**Conseil économique et social**

**Forum mondial de l'harmonisation
des Règlements concernant les véhicules**

Amendements collectifs aux Règlements n^{os} 14 et 16**Proposition de complément 7 à la série 06 d'amendements
au Règlement n^o 14 et de complément 7 à la série 06
d'amendements au Règlement n^o 16****Communication de l'expert des Pays-Bas***

I. Proposition de complément 7 à la série 06 d'amendements au Règlement n° 14 (Ancrages des ceintures de sécurité)

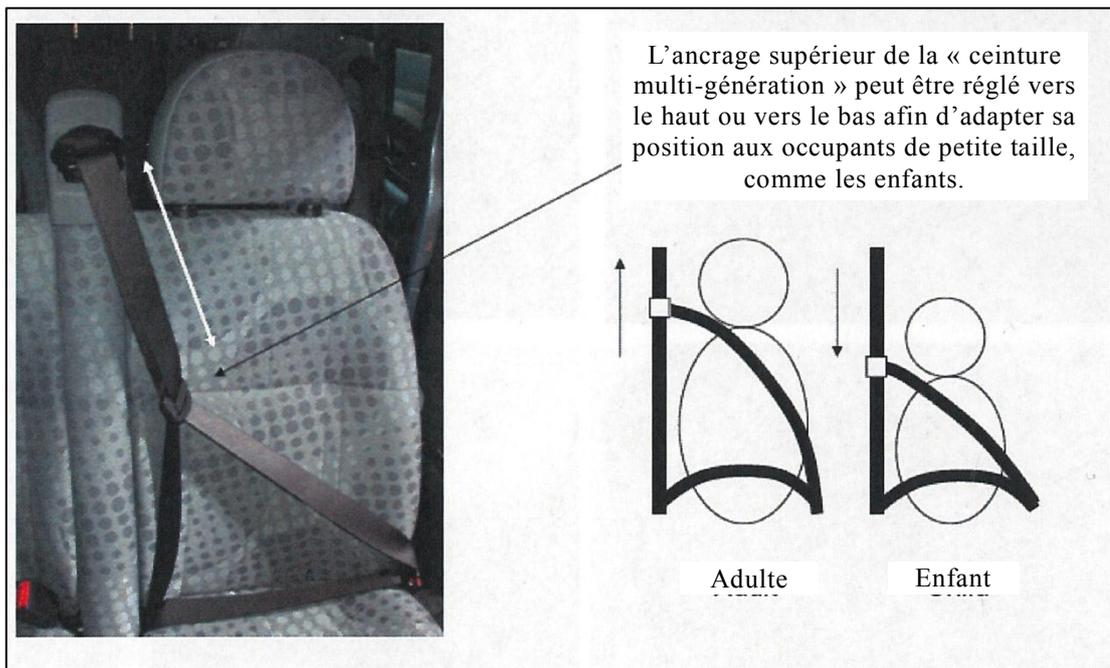
2. Cette situation a été parfois source de confusion : dans le cas d'une ceinture ou d'un système de retenue qui utilise un **dispositif souple d'adaptation en hauteur** (dit « ceinture multi-génération », voir la figure explicative ci-après) le renvoi supérieur n'est pas utilisé pour régler la hauteur et ce cas ne peut donc pas être mentionné sur la fiche de communication.

4. La présente proposition introduit une définition du dispositif souple d'adaptation en hauteur. Cette définition a été complétée pour faire en sorte que les forces de réglage NE PUISSENT PAS être obtenues par action sur le brin ventral de la ceinture
